הנדון: הנכס  מודיעין,

ליקויי בנייה

חוות דעת מקצועית

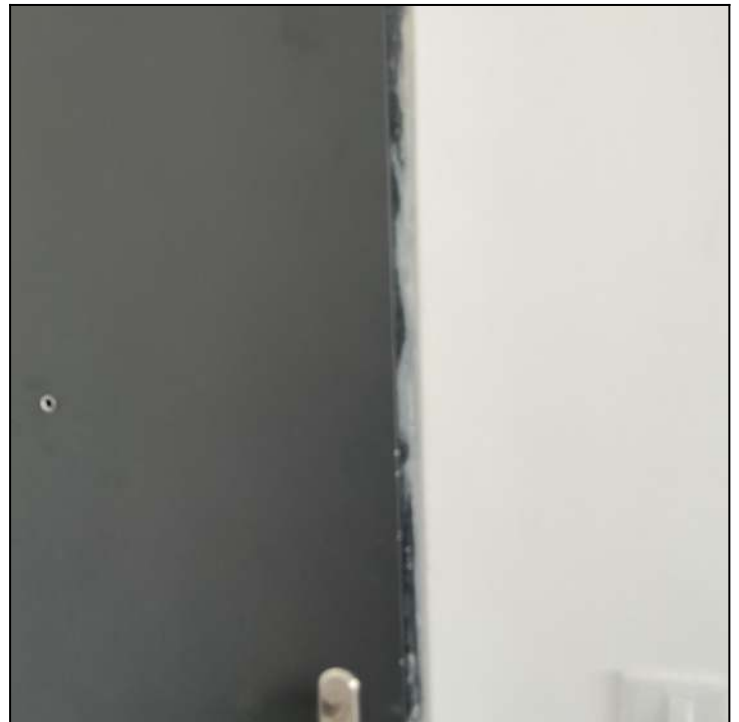
1.2 ממצא	לא בוצע סגר ביטחון
מיקום	דלת כניסה
המלצה	נדרש לכוון בצורה מקצועית.
תקן	זאת בהתאם לתקן 5044 חלק 1 סעיף 3.1.14 ובטלה 2 - "המנעול ולשון הבריח ייסגרו ויפתחו בקלות וללא הפרעות." זאת בהתאם לתקן 5044 חלק 2 סעיף 3.3.4: "המנעול, לשון המנעול וסגר הביטחון ייסגרו ויפתחו בקלות וללא הפרעות"
הערכת עלות	350ש (מחיר ליחידה: 350ש, כמות: 1 קומפ")

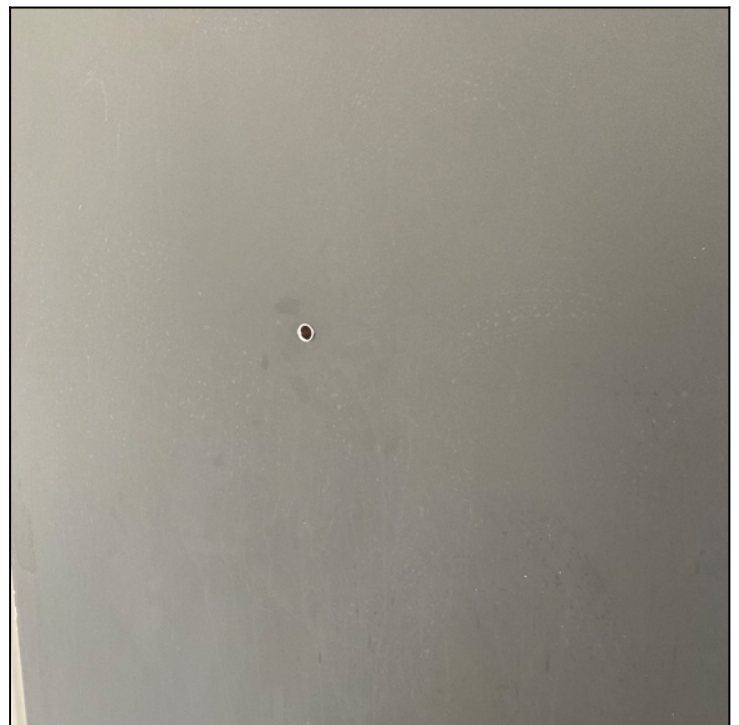
בדלת כניסה ראשית חסרה מכסה עין הצצה.	1.3 ממצא
דלת כניסה	מיקום
יש להרכיב.	המלצה
זאת בניגוד לת"י 5044 חלק 1 סעיף 2.4.4. - במכלל הדלת יורכבו חלקי פרזול ורכיבים נוספים לפי הצורך או לפי השימוש המיועד - עינית הצצה שתאפשר זיהוי האדם העומד מאחורי הדלת. ותקן 5044 חלק 2 סעיף 3.3.6 העינית - לא תראה פגיעה בעדשה החיצונית של העינית ובגימור האגף.	תקן
350 ש"ח (מחיר ליחידה: 350 ש"ח, כמות: 1 קומפ')	הערכת עלות

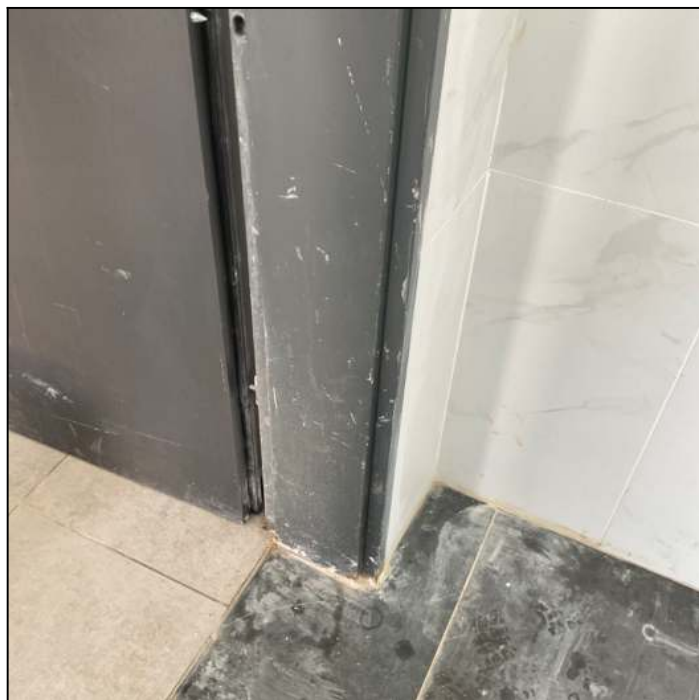
מלבן דלת כניסה ראשית אינו צבוע כהלכה (פגום).
קיים סימני חלודה בתחתית המשקוף

1.4 ממצא

המלצה יש להסיר את הצבע הלקוי, לגרד את החלודה ולחדש צביעה.

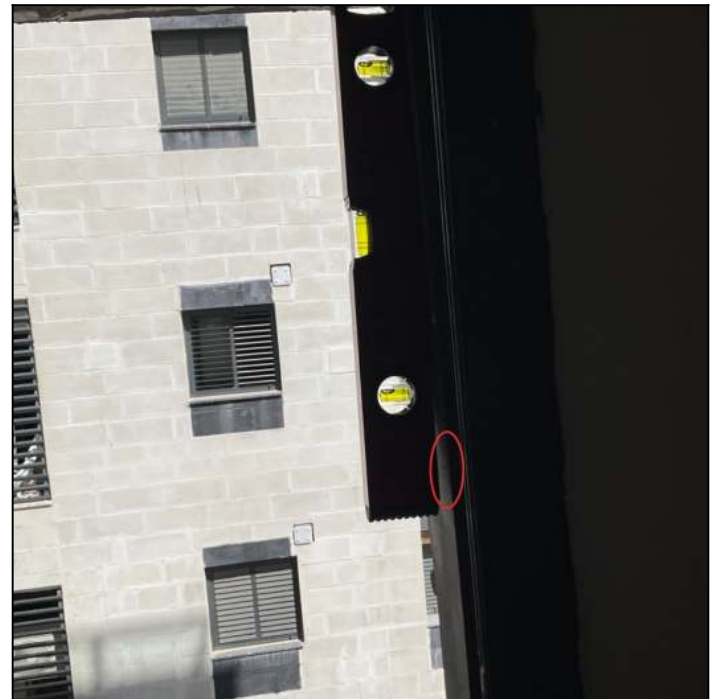
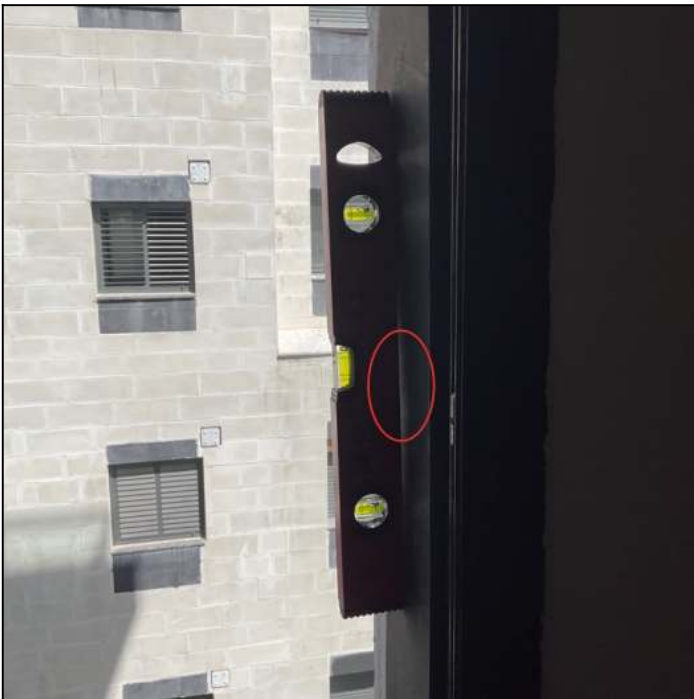
1.12 ממצא	מלבן חלון ממ"ד מורכב בסטייה.
מיקום	ממ"ד
המלצה	נדרש לסתת את הטונים שבולטים ולבצע תיקוני פחחות וצבע
תקן	[זאת בניגוד לת"י 4422 חלק 3 סעיף 4.1.3 בדיקת הסטיות המותרות של החלקים המבוטנים - בודקים מיד לאחר היציקה והפירוק של הטפסות את הסטיות המותרות של החלקים המבוטנים כמפורט בטבלה 1. נוסף על כך בודקים את רציפות היציקה בהיקף הפריט המבוטן ואת שלמותה. אם הסטיות אינן עומדות בדרישות, מפרקים את הפריט המבוטן, כולו או חלקו בהתאם לנדרש, ומבטנים מחדש. אם בתהליך פירוק הפריט המבוטן נגרם לפריט נזק כלשהו, מחליפים אותו. על אף האמור לעיל, מעבדה מאושרת רשאית לאשר לפריט המבוטן תיקון שאינו דורש את החלפתו.]
הערכת עלות	1,200 ש"ח (מחיר ליחידה: 1,200 ש"ח, כמות: 1 קומפ')

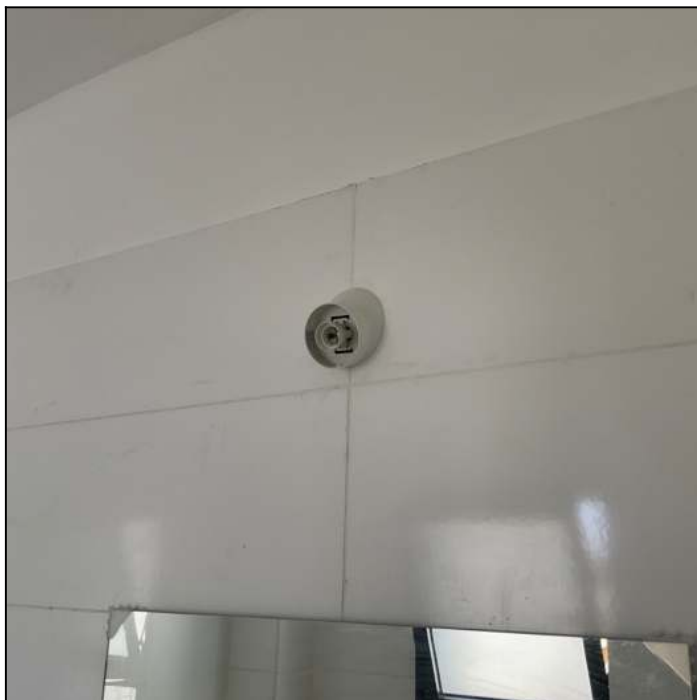
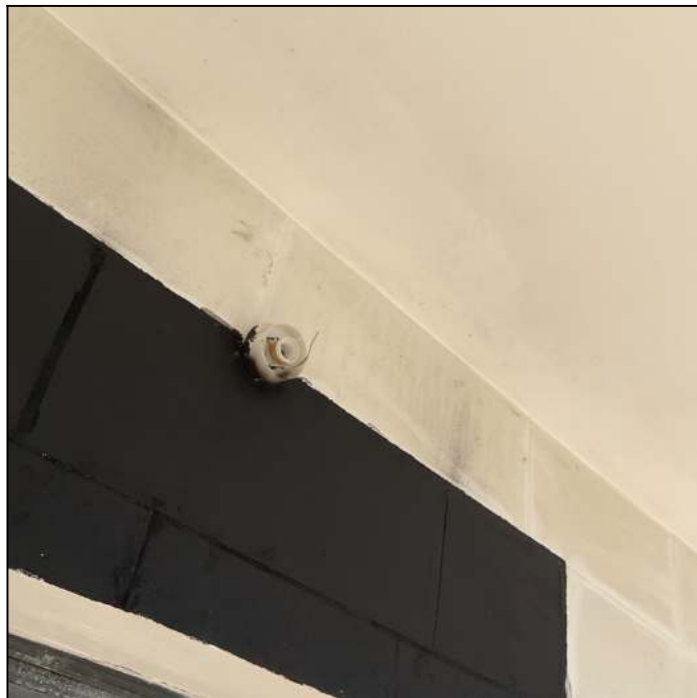
חסרות ארמטורות הרמטיות. נדרשות להגנה בפני רטיבות.	2.3 ממצא
אזורים שונים	מיקום
יש להתקין כיסויי זכוכית כנדרש בתקנות החשמל.	המלצה
[זאת בניגוד לתקנות החשמל (מעגלים סופיים הניזונים ממתח נמוך) 1984 - סעיף 27 - לפיו "מנורה בחדר האמבטיה או מקלחת, תהיה מוגנת בפני חדירת רטיבות בהתאם לתנאים במקום ההתקנה".] להלן תמונה שיכולה להוות דוגמה לכוונת כללי המקצוע ו/או התקנים הנותן עדות לדוגמא (יכולות להיות דוגמאות טובות נוספות אחרות מעבר לתמונה זו):	תקן
500ש (מחיר ליחידה: 500ש, כמות: 1 קומפ')	הערכת עלות

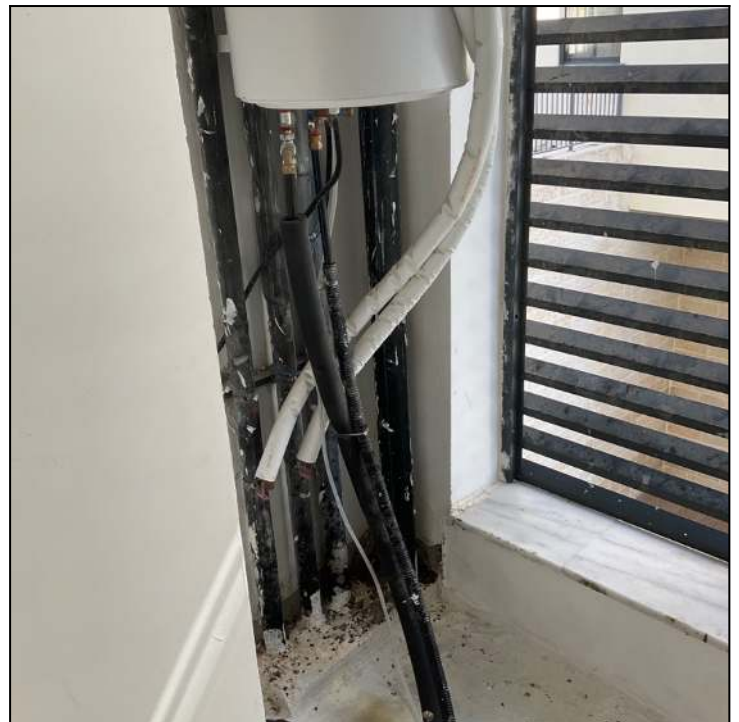
<p>לא בוצע חיבור בין קטעי הבידוד התרמי למניעת הפסדי חום, חדירת רטיבות, נזק מקרני השמש, פגיעה או פתיחה מכנית. בנוסף, לא בוצע ליפוף ע"ג בידוד תרמי של צנרת מים חמים בדוד</p>	<p>3.5 ממצא</p>
<p>מסתור כביסה</p>	<p>מיקום</p>
<p>נדרש לבצע בצורה תקינה ומקצועית בהתאם לתקן.</p>	<p>המלצה</p>
<p>זאת בהתאם לתקן 579 חלק 5 סעיף 4.7 - בידוד תרמי - קטעי הבידוד יהיו מחוברים ביניהם באופן שימנע חדירת רטיבות בין הבידוד לצינור או לתוך הבידוד, וכן פגיעה או פתיחה מכנית. זאת בהתאם לתקן 1205 חלק 1 סעיף 3.6.3 - בידוד תרמי לצנרת לאספקת מים חמים - בידוד צנרת אספקת מים חמים המיועדת להתקנה גלויה יוגן באמצעות ליפוף סרט פלסטיק מחוזק, כל 0.6 מ', או באמצעות עטיפה ברדיד אלומיניום או בצינור פלסטיק או בחומרים אחרים ובשיטות אחרות, לפי התכנון. קטעי הבידוד יהיו מחוברים ביניהם באופן שיימנעו הפסד חום, חדירת רטיבות, פגיעה או פתיחה מכנית או נזק מקרינת השמש.</p>	<p>תקן</p>
<p>400ש (מחיר ליחידה: 400ש, כמות: 1 קומפ')</p>	<p>הערכת עלות</p>

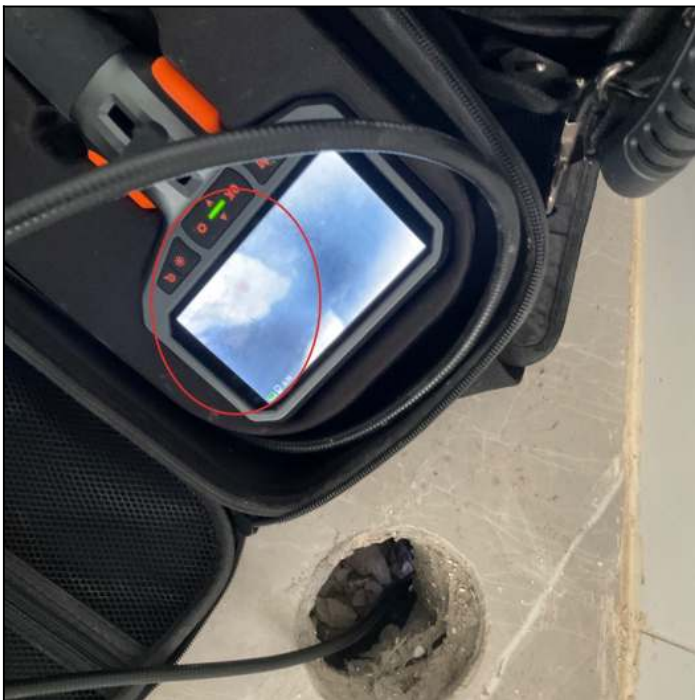
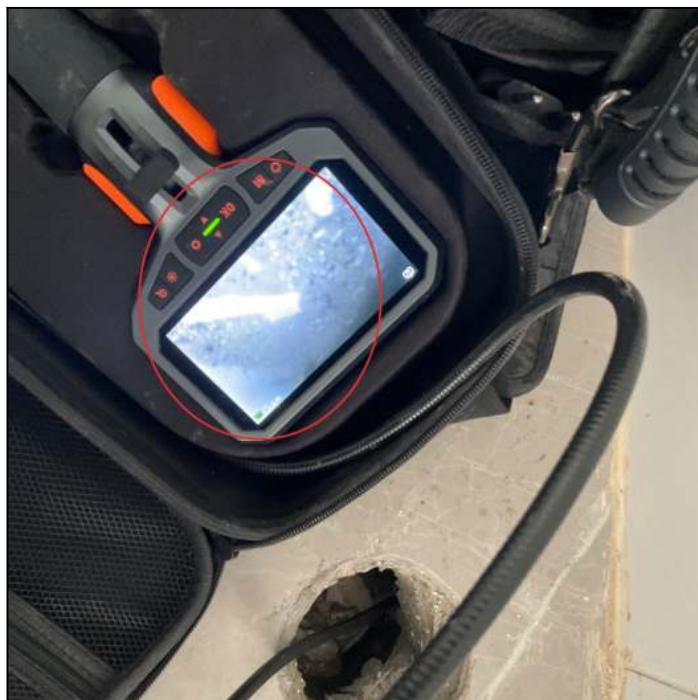
3.10 ממצא	קיימים שיירי צבע ופסולת במתקנים תברואים (אסלה/כיור/אמבטיה)
מיקום	חדרי רחצה
המלצה	נדרש לנקות באופן ייסודי ולבצע שטיפה של קווי הניקוז
תקן	זאת בהתאם לתקן 1922 חלק 1 מערכות צבע בבניינים: דירוש כלליות - סעיף 2.1.1 - " ... אין להשתמש במתקן תברואי של הבניין לשם רחיצת מברשות וכדומה מחומרי צביעה וחומרי עזר, או לסילוק פסולת."
הערכת עלות	1,000 ש"ח (מחיר ליחידה: 1,000 ש"ח, כמות: 1 קומפ')

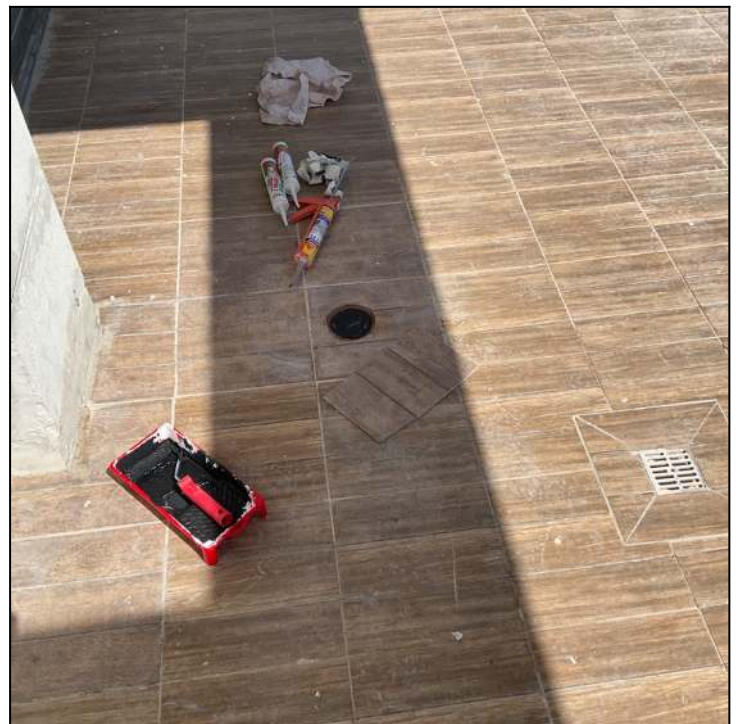
3.11 ממצא בוצע פתח ביקורת בריצוף מרפסת שלא ברור למה

המלצה נדרש להיוועץ עם יועץ האינסטלציה של הפרויקט

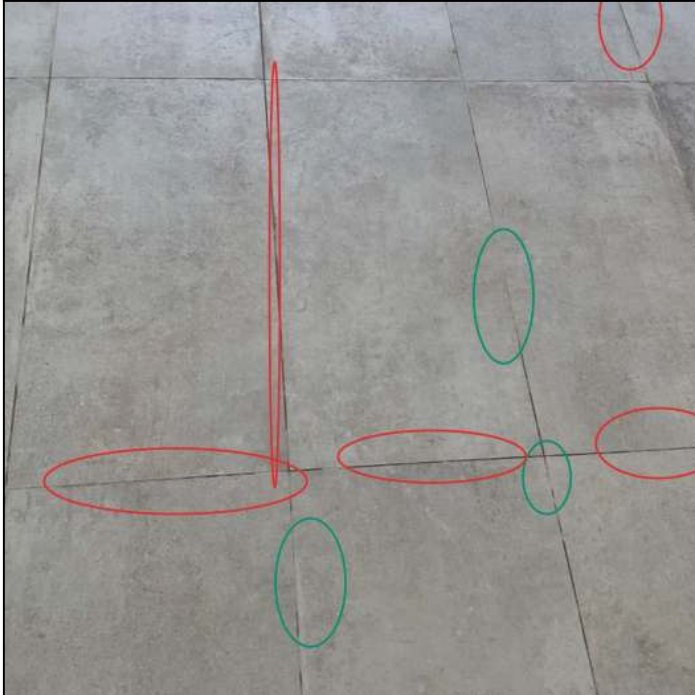
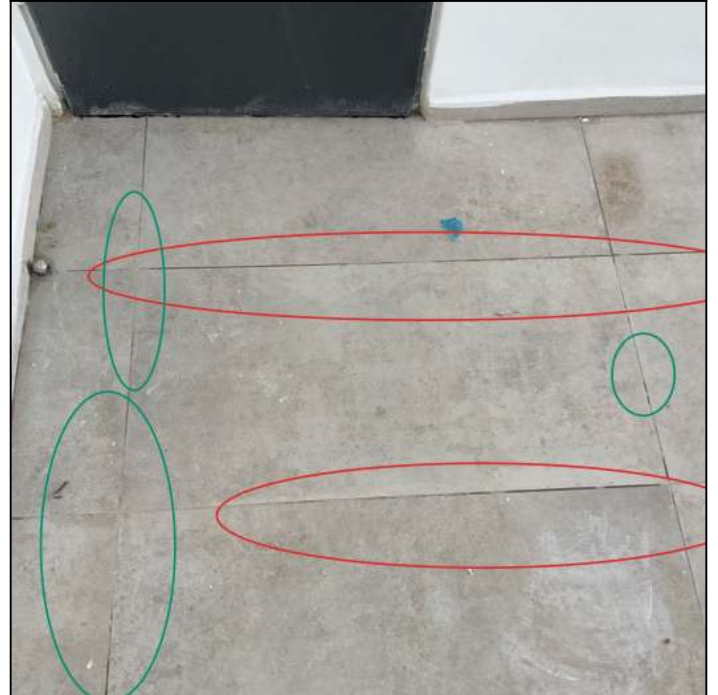
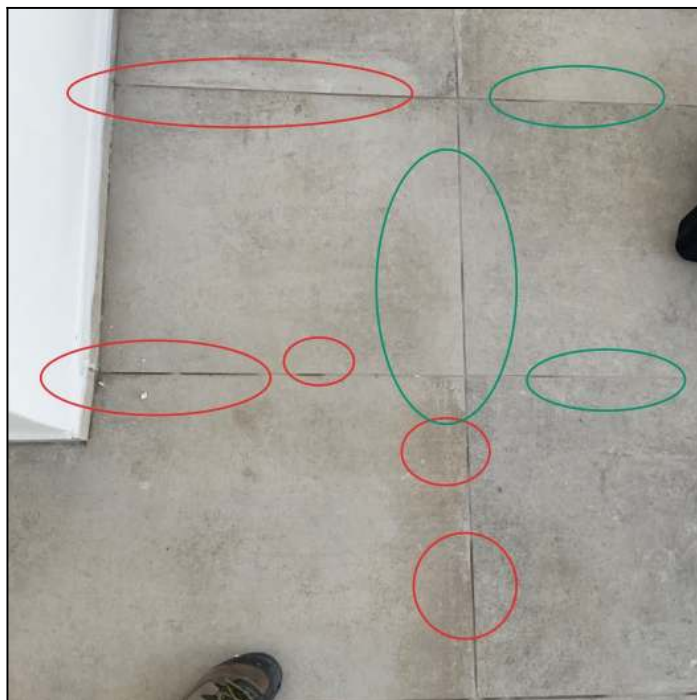
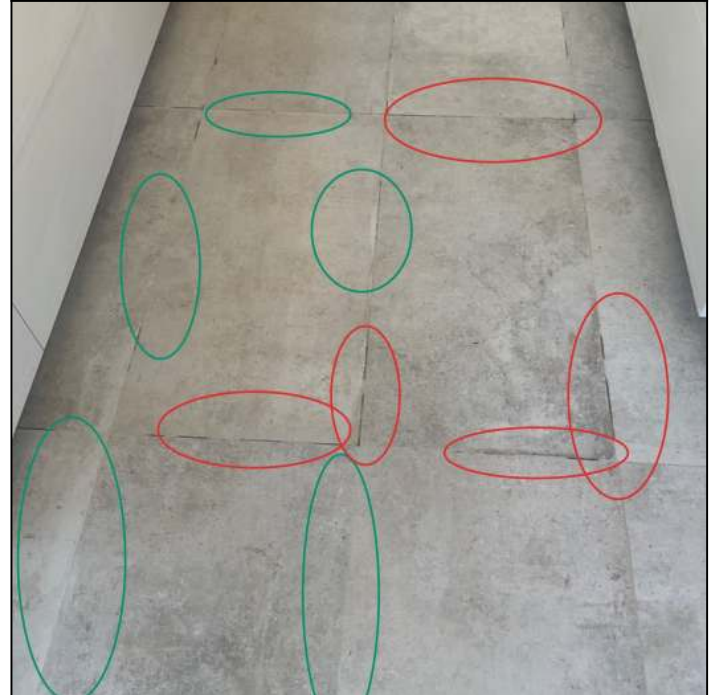
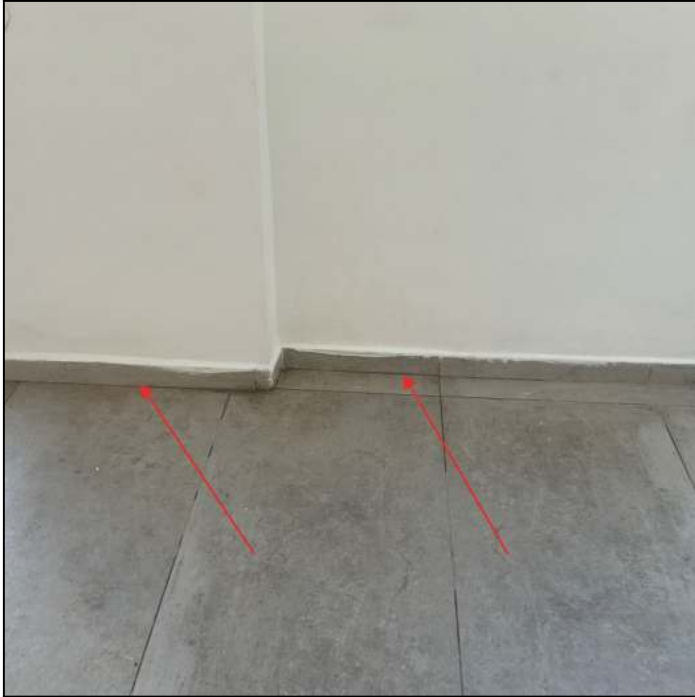
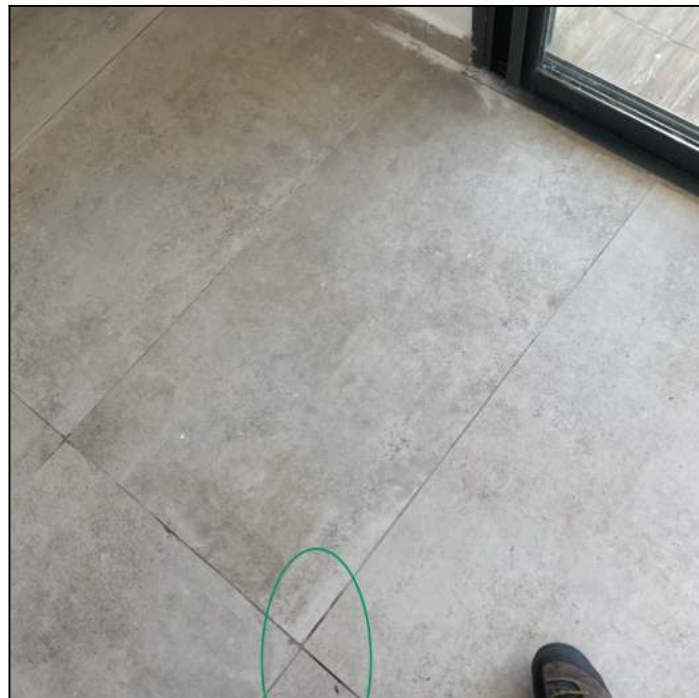
<p>4.1 ממצא גימור לא אחיד, מחורר ובגוונים שונים של מלט ("רובה") במישקים בריצוף.</p>
	<p>מיקום אזורים שונים</p>
	<p>המלצה</p> <p>נדרש לחרוץ רובה קיימת באמצעות סכין מיוחדת המיועדת לכך ולבצע מילוי מחדש תוך הקפדה על גוון רובה אחיד, לנקות מישקים ולמלא מחדש בצורה מקצועית ואחידה. הסיבות לגוונים שונים ברובה יכולים לנבוע מרובה בגוון אחד שעולה על הגוון האחר באזורים בהם יש לבצע רובה בגוון ספציפי ו/או רובה מלאה בפולימרים ו/או צמנטים כתוצאה מיישום לקוי ולא מקצועי. רובה מחוררת נראית כאשר בוצע הרובה בצורה לא אחידה כאשר מתקיימת חוסר רציפות וקיימים אזורים לאורך אותה הפוגה (מישק) שחסר רובה. מדוע חשוב לבצע את התיקונים הנ"ל ולטפל בליקויים אלו: 1. אריחים - כאשר מים חוזרים למישקים סביב אריחים בהם אין רובה המים עלולים לערער את יחס הצמנט והמים במערכת הפולימר המחזיקה את האריח, יתרה מכך מכיוון שיש חוסר ברובה האריח עלול לזוז ואף להתנתק זאת בעקבות הוויברציות שהאריח מקבל. 2. מים עלולים לחדור במהלך ניקיון/תחזוקת הנכס אל מערכות התשתית של הדירה ולגרור לנזקים, נזקים אלו לא תמיד מופיעים בן יום אלה מתגלים לאחר תקופה והנם נזקים מתמשכים. 3. אסתטיקה (במיוחד כאשר מדובר בגוונים שונים). המלצה ליישום מקצועי של הרובע במהלך התיקון: 1. יש לחרוץ את המישקים ולנקותם משאריות דבק משלב יישום הריצוף ולאחר מכן שאיבה של הלכלוך שנוצר מהחריצה. 2. לאחר השאיבה יש להעביר סמרטוט לח במישקים. 3. הכנת הרובה להשמה בצורה נכונה בהתאם להוראות. 4. מילוי המישקים באמצעות מאלדג' גומי ובסיום העברת ספוג לח לקבלת רובה חלקה ומקצועית.</p>
